SIEMENS SOMATOM Huan Yue
SIEMENS SOMATOM Emotion (2007)
SIEMENS SOMATOM Spirit / Power

Komunikat dla klientów dotyczący bezpieczeństwa CT077/17/S

Temat: Algorytm CARE Dose4D — ryzyko niepotrzebnej ekspozycji na promieniowanie podczas skanów głowy wykonywanych na podstawie topogramów w orientacji p.a./a.p.

Rys. 1 Wyłączenie pola wyboru funkcji CARE Dose4D

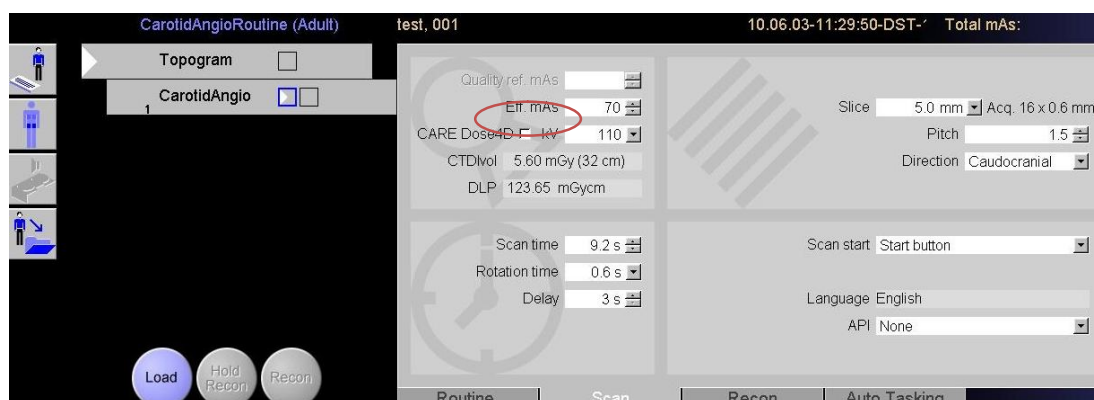
Zważywszy, że topogram w orientacji p.a. lub a.p. jest preferowany w określonych protokołach, takich jak skany CarotidAngio i RT_HeadNeckShoulder, zdecydowanie zaleca się wyłączenie funkcji CARE Dose4D dla skanów tego typu (Rys. 1)
